ZÁVAZNÝ BULLETIN Z 50M/07a

1. TÝKÁ SE: Všech letounů Zlin Z 50M.
2. DŮVOD:
 - a) Ojedinělý výskyt únavového lomu v závitové části oka spodního závěsu na levé vzpěře stabilizátoru.
 - b) Výskyt trhlin na potahu levé vzpěry stabilizátoru u zadního horního závěsu.

Kontrola levé a pravé vzpěry stabilizátoru

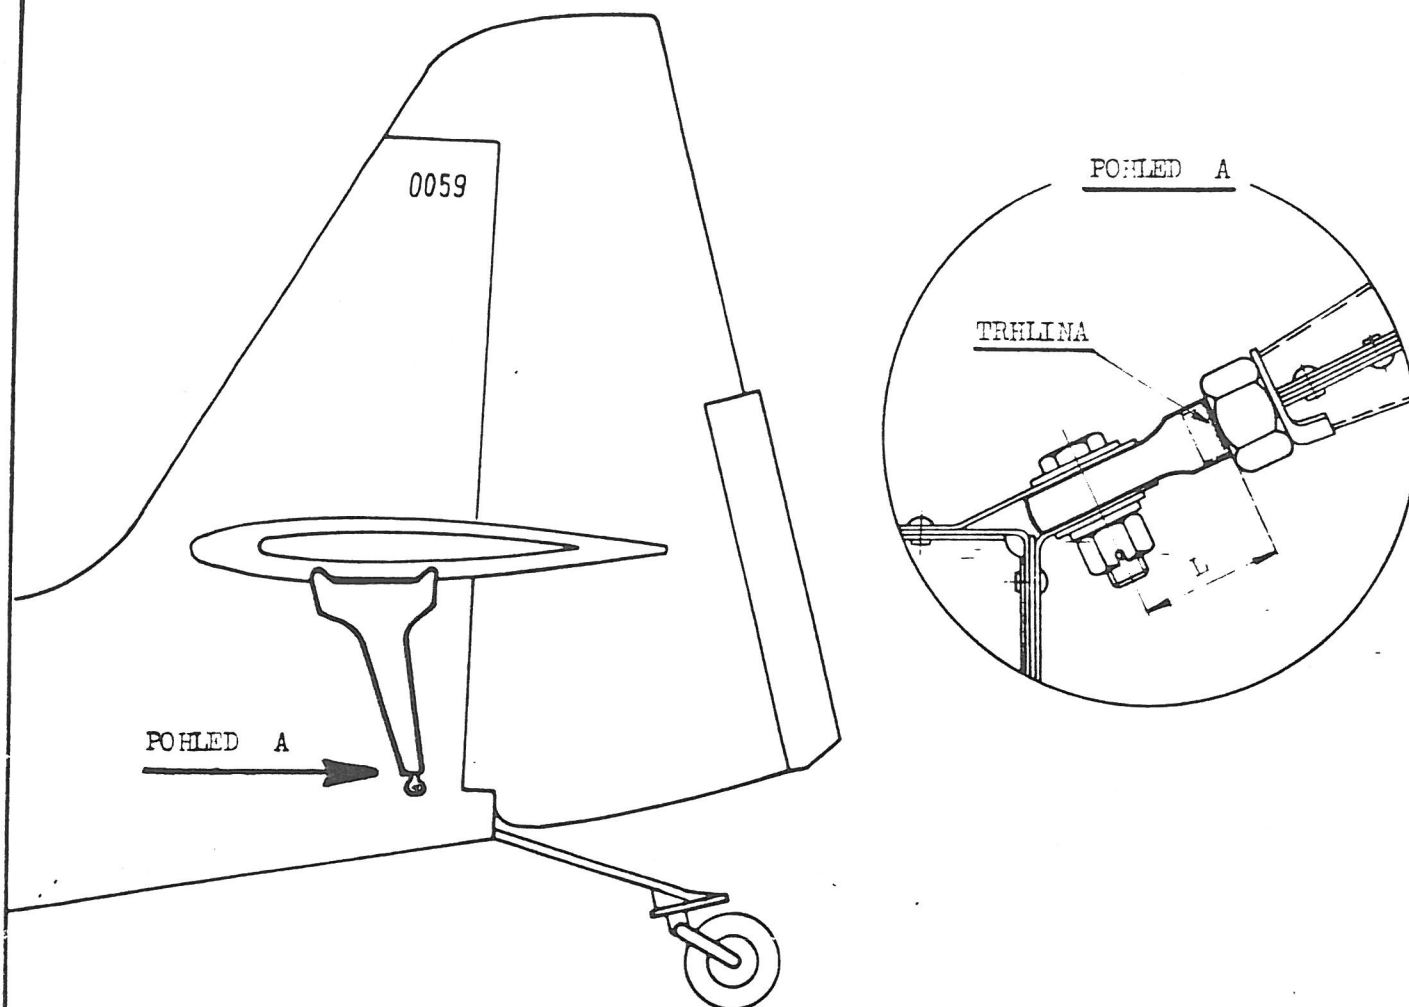
1. Pomocí lupy vizuálně kontrolovat, zda se v označeném místě (viz obr.) nevyskytují v potahu vzpěry trhliny - zvýšenou pozornost věnovat levé straně.
2. Pokud je potah narušen, je nutno vzpěru vyměnit za novou.
Poznámka: V případě potřeby je možné provést s letounem technický přelet ve třídě N.
3. Po výměně vzpěry nutno provést novou nivelaci ocasních ploch.

Kontrola oka dolního závěsu vzpěry stabilizátoru
(platí pro v.č. 0078, 0079 a 0080)

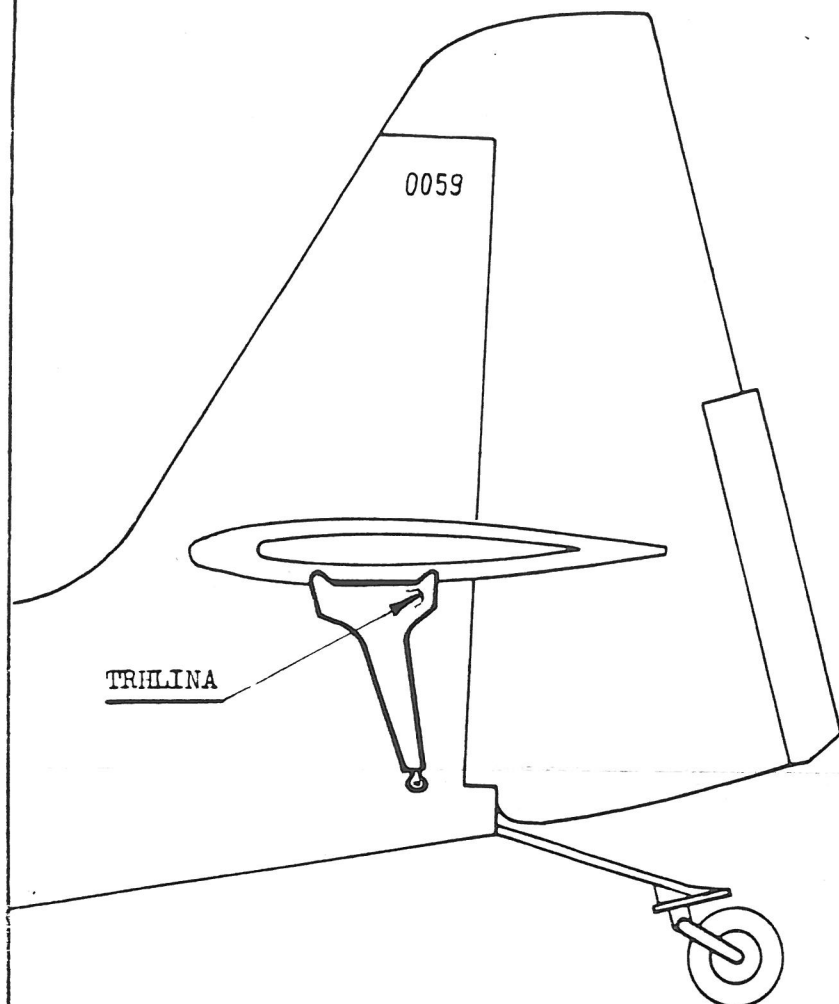
1. Odpojit dolní konec vzpěry od závěsu na trupu.
2. Vyšroubovat oko vzpěry.
3. Nedestruktivní defektoskopickou metodou kontrolovat závitovou část oka na trhliny - místo možného výskytu viz "Pohled A".
4. Nezávadné oko zašroubovat zpět do vzpěry - vadné oko nahradit novým.
5. Připojit vzpěru k závěsu na trupu.

Doporučení: Před vyšroubováním oka ze vzpěry změřit vzdálenost "L" (viz "Pohled A") a tuto vzdálenost dodržet při zpětné montáži, aby nebyla narušena nivelace ocasních ploch.
V případě jakékoliv pochybnosti nutno nivelaci provést!

Doporučení platí i pro výměnu ok u v.č. 0053, 0059 a 0060.
